EKSPERTYZA TECHNICZNA

Ekspertyza techniczna dotycząca oceny realizacji dokumentacji projektowej oraz wykonanych robót budowlanych na terenie Strefy Aktywności Gospodarczej w Andrychowie w ramach Umowy Nr BZP.272.5.2017 z dnia 28.04.2017 r. w zakresie jakości i prawidłowości robót projektowo-budowlanych i ich zgodności z przepisami techniczno budowlanymi, zasadami wiedzy technicznej i sztuką budowlaną.

Andrychów, dz. nr: 5971, 6902, 6904, 6974, 5970/1, 5970/2, 6001/2, 6156/8, 6897/1, 6897/2, 6898/1, 6898/2, 6899/1, 6899/2, 6900/3, 6900/4, 6900/5, 6900/6, 6901/1, 6901/3, 6901/4, 6903/1, 6903/2, 6905/1, 6905/5, 6905/6, 6905/7, 6905/8, 6905/9, 6905/10, 6905/11, 6906/1, 6906/3, 6906/4, 6907/3, 6907/4, 6907/5, 6907/6, 6973/1, 6973/2, 6975/1, 6975/2, 3011/13 jednostka administracyjna 121801-4 Andrychów - Miasto, obręb 0001 Andrychów

Rysunek 2 – fragment rysunku T22 – Mur oporowy Typ „A”

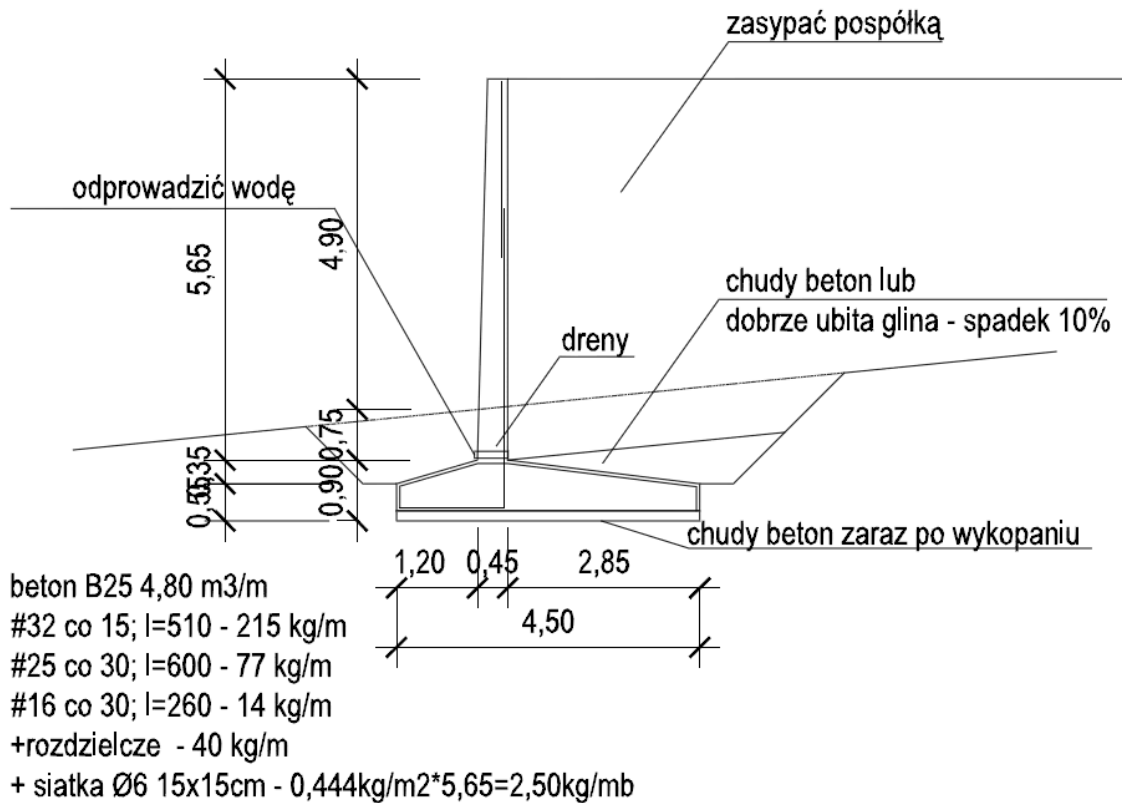
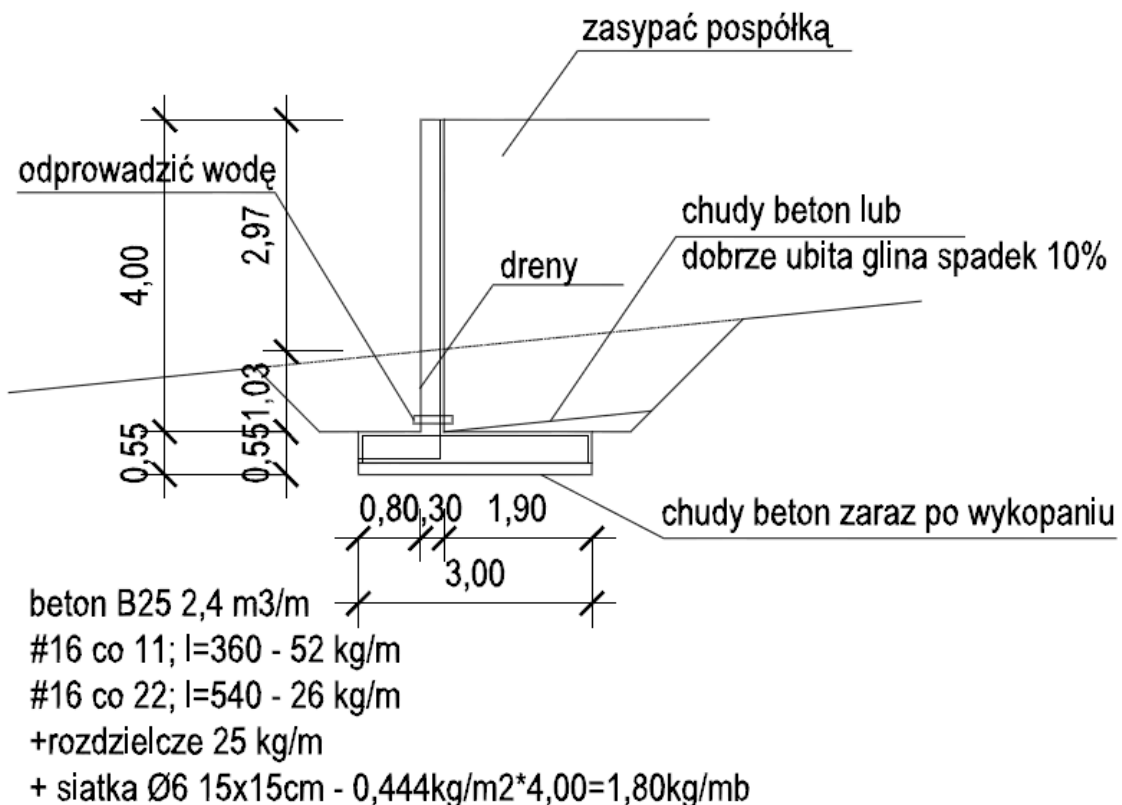
Planowana niwelacja terenu pod przyszłą inwestycję spowoduje powstanie skarp które z uwagi na istniejące podłoże oraz znaczne pochylenie stoku zabezpieczyć należy murami oporowymi oraz kosztami siatkowo kamiennymi.

Rysunek 4 – przykładowy sposób ułożenia siatek w technologii gruntu zbrojonego zgodnie z koncepcją przedstawioną przez projektanta

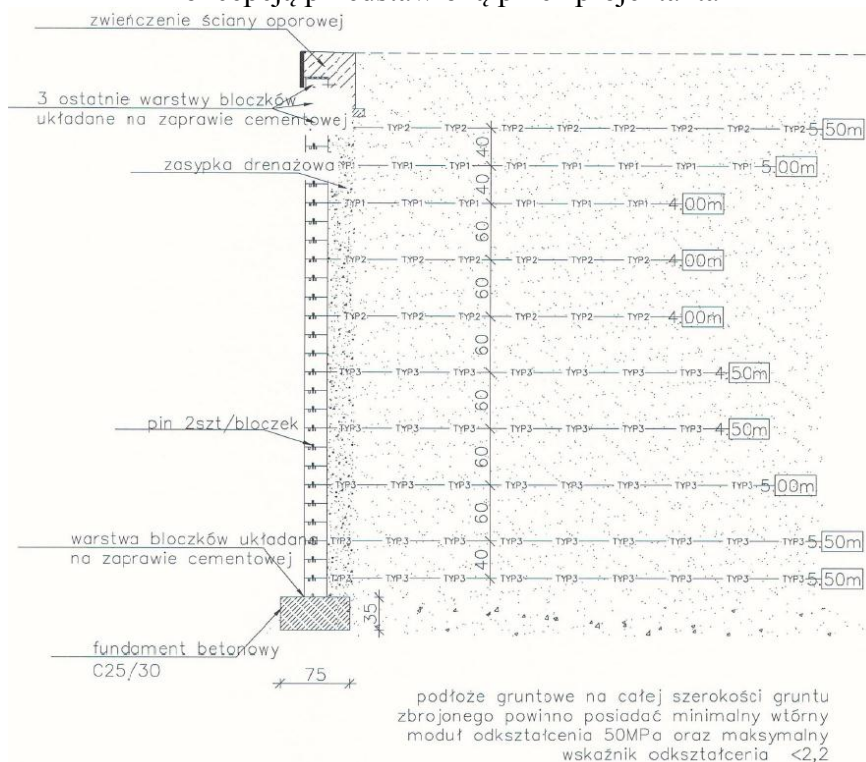
Pierwszą najbardziej istotną zmianą wprowadzoną przez Wykonawcę względem PFU była zmiana konstrukcji murów oporowych. W PFU przewidziano wykonanie murów oporowych w technologii żelbetowej, natomiast na etapie projektowania ściany oporowe zostały zaprojektowane w technologii gruntu zbrojonego. Część licująca wykonana miała zostać z prefabrykowanych bloczków typu ViaBlock®. Zmiana ta była poprzedzona konsultacjami Wykonawcy z Inwestorem i ostatecznie zaakceptowana przez przedstawicieli Urzędu Miejskiego w Andrychowie podczas spotkania w dniu 28.06.2017 r. Potwierdzeniem powyższego działania był Protokół ze spotkania z dnia 28.06.2017 r. gdzie w pkt. 6 wskazano, iż „Projektant przedstawił koncepcję projektową konstrukcji murów (załącznik nr 2), którą Zamawiający po omówieniu zaakceptował.” W tym miejscu należy wskazać, iż koncepcja zakładała wykonanie ściany oporowej w technologii gruntu zbrojonego.

FOTOGRAM 9 – widok pochylni bez możliwości poruszania się osób niepełnosprawnych

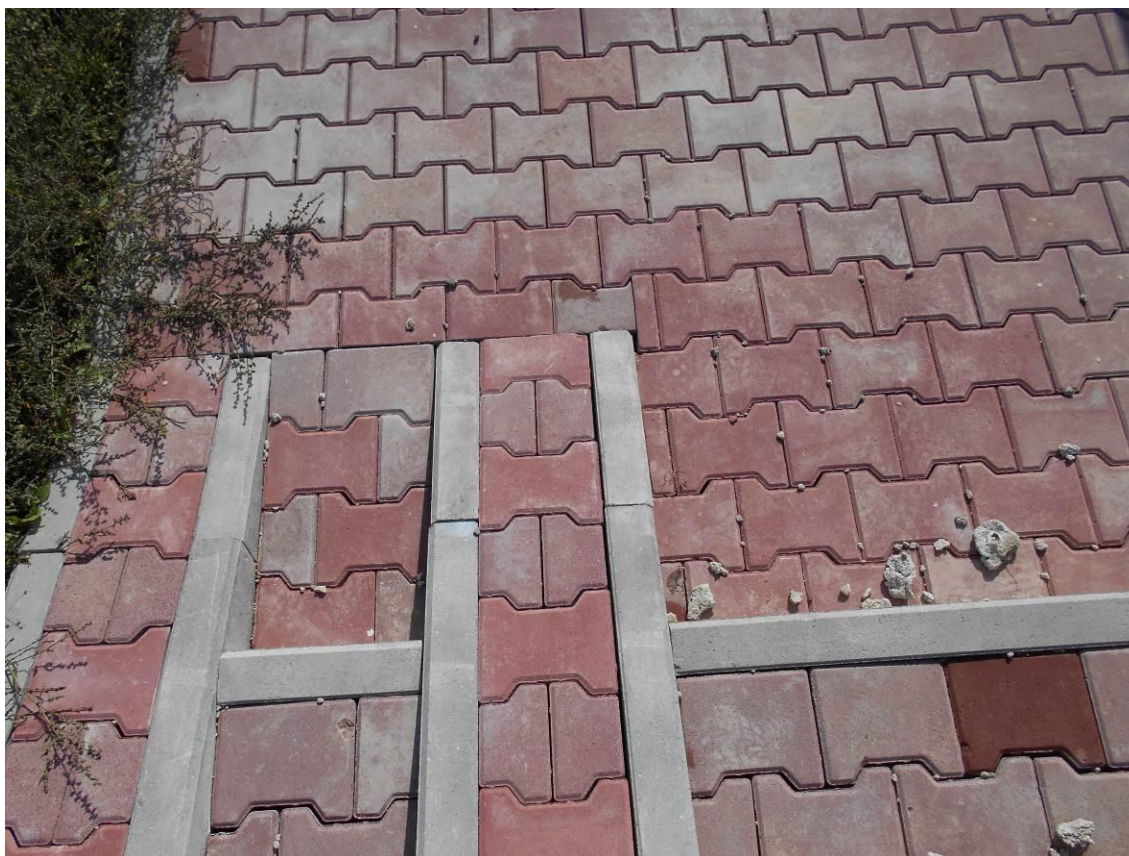
FOTOGRAM 7 – widok chodnika bez możliwości poruszania się osób niepełnosprawnych

FOTOGRAM 8 – widok pochylni bez możliwości poruszania się osób niepełnosprawnych

FOTOGRAM 10 – widok pochylni bez możliwości poruszania się osób niepełnosprawnych

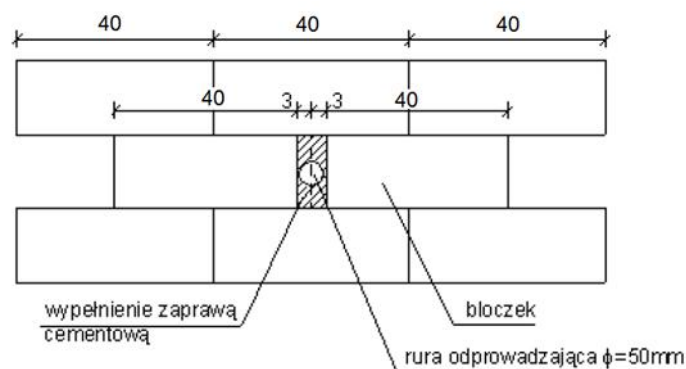
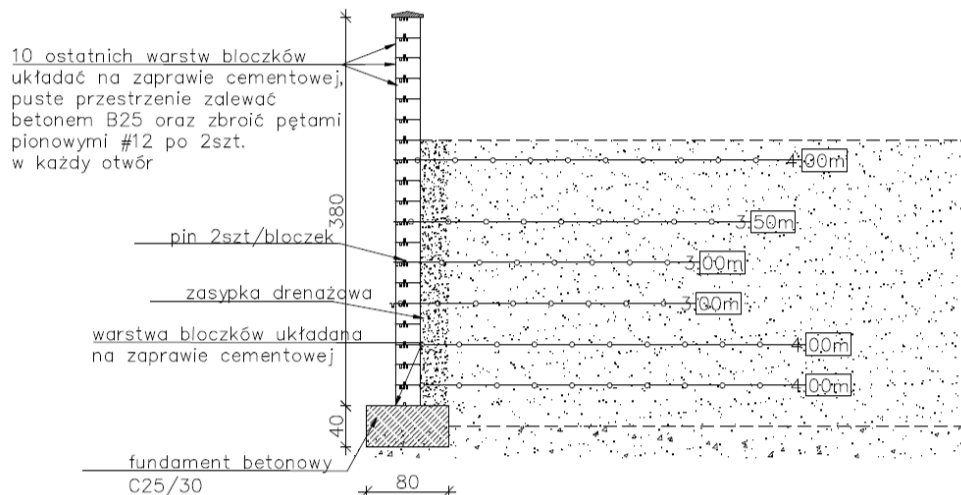
Za licem ścian oporowych, projektant przewidział montaż rury drenarskiej perforowanej o średnicy „ΦXXXXmm” w obsypce z kruszywa opisanego powyżej. Projektant wskazał również na konieczność zabezpieczenia rury drenarskiej przed zamuleniem, poprzez owinięcie kruszywa 2/16mm geowłókniną o wodoprzepuszczalności minimum $100 \times 10^{-3} \text{ m/s}$, jak i w przypadku kolizji geowłókniny z geosiatką zbrojącą, nakazał owinięcie kruszywa dwóch odcinków geowłókniny (nad oraz pod geosiatką) z zawinięciem 10cm.

„Rurę drenarską należy ułożyć ze spadkami zgodnymi z częścią rysunkową niniejszego projektu. Woda będzie wyprowadzona poza ściany poprzez sączki drenarskie rozmieszczone w rozstawie zgodnym z częścią rysunkową. Połączenie rury drenarskiej z sączkiem drenarskim należy wykonać poprzez trójkąt siodłowy. Schemat wyprowadzenia sączków drenarskich przed ścianę oporową przedstawiono na rysunku 6.2.”

Nie odnaleziono w żadnej z części projektu zaznaczenia graficznego jego przebiegu, spadków, profili podłużnych, drenaż odwadniający zasypkę oraz fundament muru oporowego nie został również zaznaczony na żadnym przekroju poprzecznym.

Na rysunkach nie naniesiono poziomów przyległego terenu oraz umiejscowienia rury drenarskiej opisanej po części w części opisowej projektu. Rysunki potraktowano schematycznie, jako prezentację wysokości konstrukcji oraz umiejscowienia zbrojenia i jego długości dla danego typu muru. Nie odnaleziono również przebiegu drenażu na rysunkach sytuacyjnych.
